**AVIS RELATIF À LA PROTECTION
CONTRE LES EVENTUELS EFFETS NOCIFS ET NUISANCES
PROVOQUÉS PAR LES RAYONNEMENTS NON IONISANTS
GÉNÉRÉS PAR DES ANTENNES ÉMETTRICES STATIONNAIRES**

Commune : LIEGE - Exploitant : ORANGE

Référence exploitant : 018L1_4 / 30064L1_1 / 40064L1_1/ 50064L1_1

Rapport n° 2128 / 2025

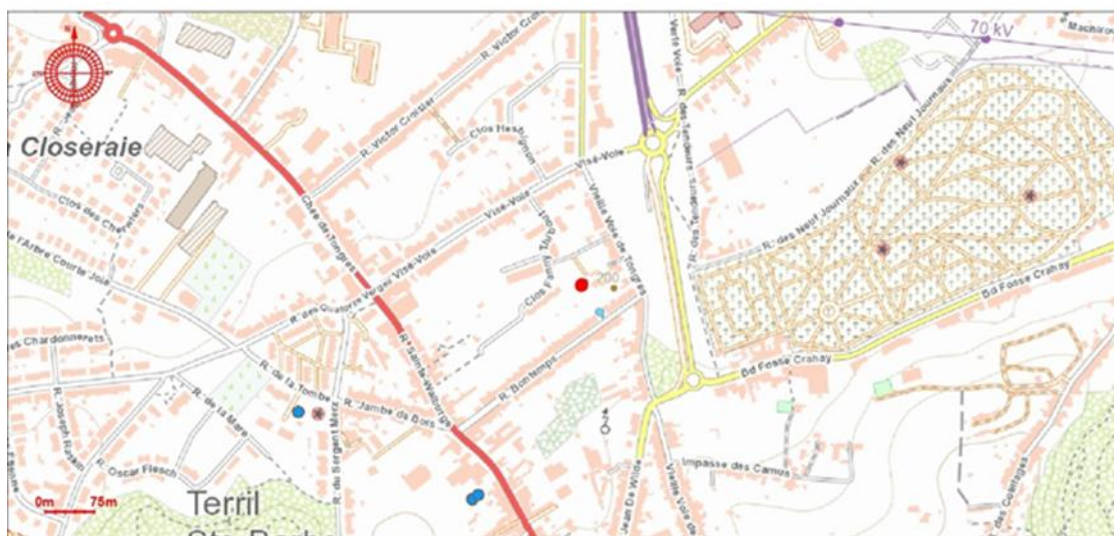
Le plan en projection verticale de la figure 2 indique la localisation des installations d'antennes émettrices stationnaires visées par le décret et situées dans un rayon de 300 mètres autour de l'installation référencée dans le paragraphe 2 et localisée au centre du cercle. Les données de localisation de ces antennes et les avis correspondant sont accessibles via le cadastre en ligne des antennes émettrices stationnaires⁸. Les installations prises en compte dans l'évaluation du respect de la limite cumulative sont les installations d'antennes émettrices déclarées en service par l'exploitant à la date du présent avis, à l'exception de l'installation référencée dans le paragraphe 2 et éventuellement d'autres installations ayant fait l'objet d'une demande d'avis à la même date et qui sont situées à l'intérieur de la zone de 300 mètres de rayon.

- a) il y a au plus 4 installations d'antennes émettrices stationnaires présentes dans la zone d'évaluation de 300 mètres de rayon représentée dans la figure 2, y inclus l'installation référencée dans le paragraphe 2 : la limite cumulative définie à l'article 4, §2 du décret est nécessairement respectée dans les lieux de séjour à l'intérieur de la zone d'évaluation de 300 mètres de rayon ;

- b) il y a exactement 5 installations d'antennes émettrices stationnaires présentes dans la zone d'évaluation de 300 mètres de rayon représentée dans la figure 2, y inclus l'installation référencée dans le paragraphe 2 et il existe, pour 3 ou 4 de ces installations, un avis attestant le respect de la limite abrogée de 3 V/m : la limite cumulative définie à l'article 4, §2 du décret est nécessairement respectée dans les lieux de séjour à l'intérieur de la zone d'évaluation de 300 mètres de rayon ;

- c) dans tous les autres cas, il a été vérifié que la limite cumulative définie à l'article 4, §2 du décret n'est pas dépassée dans les lieux de séjour sur base du nombre d'installations localisées dans la zone d'évaluation de 300 mètres de rayon représentée dans la figure 2, de leur localisation ainsi que des données inscrites dans la figure 1 et au paragraphe 4 du présent avis et dans les avis attestant le respect de la limite par installation ou de la limite abrogée de 3 V/m relatifs aux autres installations reprises dans la figure 2.

Compte tenu des considérations ci-dessus, il apparaît que l'intensité du rayonnement électromagnétique généré, dans les lieux de séjour situés dans un rayon de 300 mètres autour de l'installation référencée dans le paragraphe 2, par l'ensemble des antennes émettrices stationnaires de l'ensemble des exploitants du même site d'antennes émettrices stationnaires respecte la limite fixée à l'article 4, § 2 du décret.

Figure 1 : Vue en plan des lieux de séjour et des points de contrôle

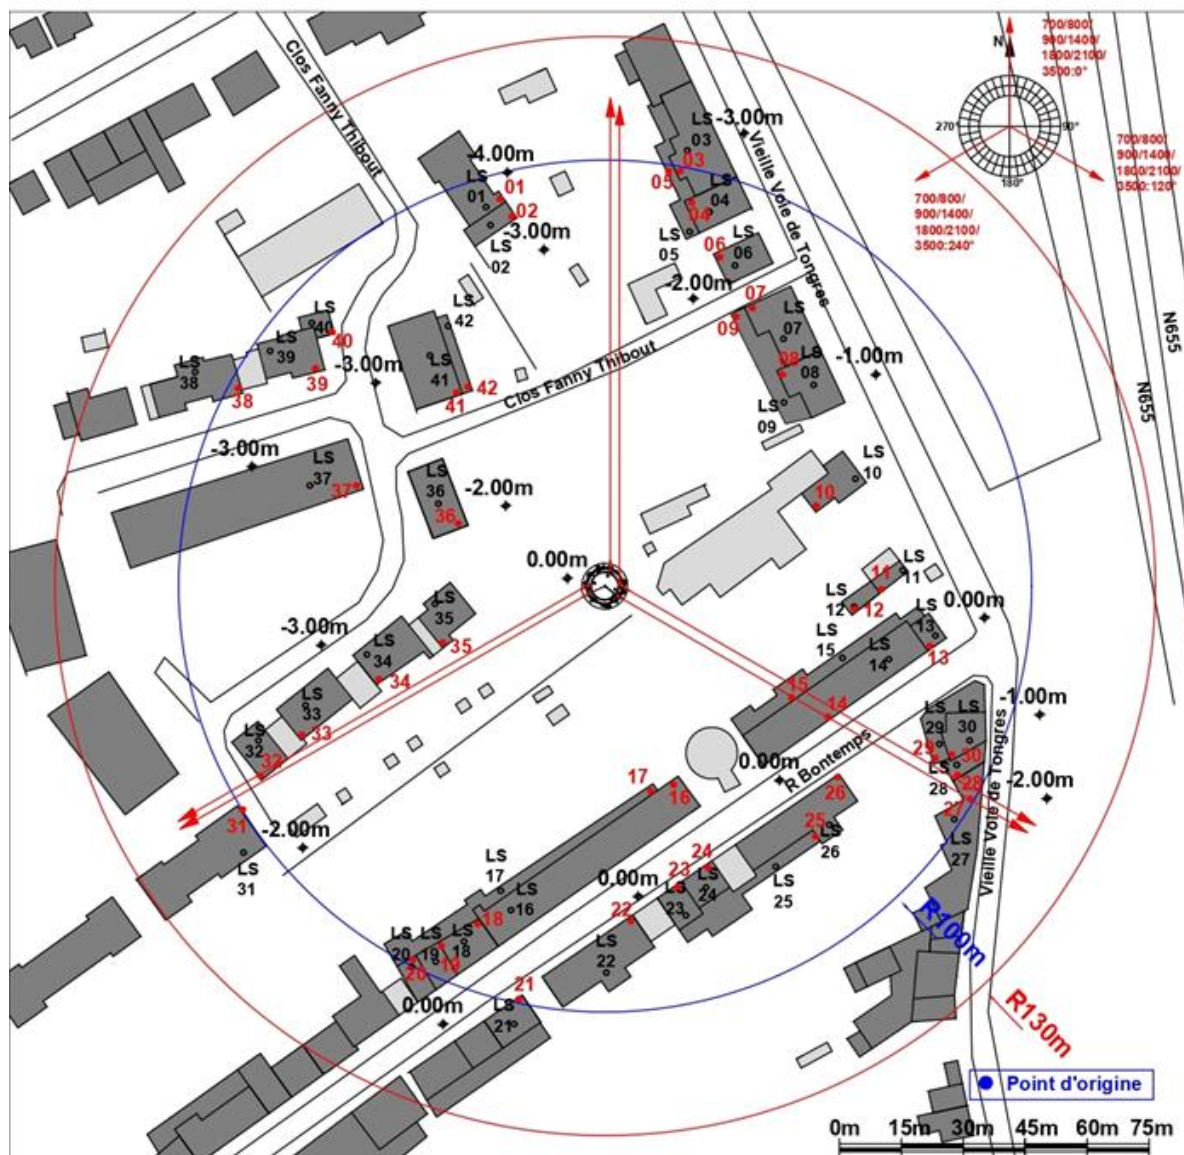
Les fréquences d'émission, la puissance rayonnée par chacune des antennes et leur gain permettent de déterminer le rayon de la zone à analyser. Tout dépassement de la limite par installation est exclu en dehors de cette zone. Le tableau 2 reprend les 35 LS² pour lesquels l'indice d'exposition est le plus élevé. Les différentes colonnes indiquent :

- le numéro du point de contrôle repris sur un des plans de la figure 1;
- le numéro du LS dans lequel se trouve le point de contrôle de la 1^{ère} colonne ;
- l'atténuation d'obstacle prise en compte pour le calcul de l'indice d'exposition dans le LS ;
- le résultat du calcul de l'indice d'exposition.

N° point de contrôle	LS	Atténuation (dB)	Indice d'exposition relatif à la limite par installation IE_i
29	LS29	3,0	0,157
19	LS19	3,0	0,122
32	LS32	3,0	0,116
27	LS27	3,0	0,107
31	LS31	3,0	0,102
2	LS02	3,0	0,101
20	LS20	3,0	0,094
28	LS28	3,0	0,079
21	LS21	3,0	0,067
38	LS38	3,0	0,060
4	LS04	3,0	0,055
14	LS14	3,0	0,054
1	LS01	3,0	0,048
18	LS18	3,0	0,043
5	LS05	3,0	0,040
3	LS03	3,0	0,040
13	LS13	3,0	0,038
7	LS07	3,0	0,038
39	LS39	3,0	0,037
26	LS26	3,0	0,037
30	LS30	3,0	0,037
6	LS06	3,0	0,036
23	LS23	3,0	0,036
34	LS34	3,0	0,034
33	LS33	3,0	0,032
16	LS16	3,0	0,029
11	LS11	3,0	0,029
15	LS15	3,0	0,028
12	LS12	3,0	0,027
9	LS09	3,0	0,026
25	LS25	3,0	0,025
40	LS40	3,0	0,024
22	LS22	3,0	0,023
8	LS08	3,0	0,023
37	LS37	3,0	0,021

En ce qui concerne les antennes de l'installation mentionnées dans le tableau 1, la distance maximale à laquelle la limite pourrait être atteinte, à l'extérieur, est égale à 87,8 m. S'il n'y a pas de LS à une distance inférieure, les antennes respectent forcément la limite d'immission.

Dans le cas des LS situés à l'intérieur des bâtiments, une atténuation d'obstacle est prise en compte et il en résulte que la distance maximale à laquelle la limite pourrait être atteinte se réduit à 63,2 m.
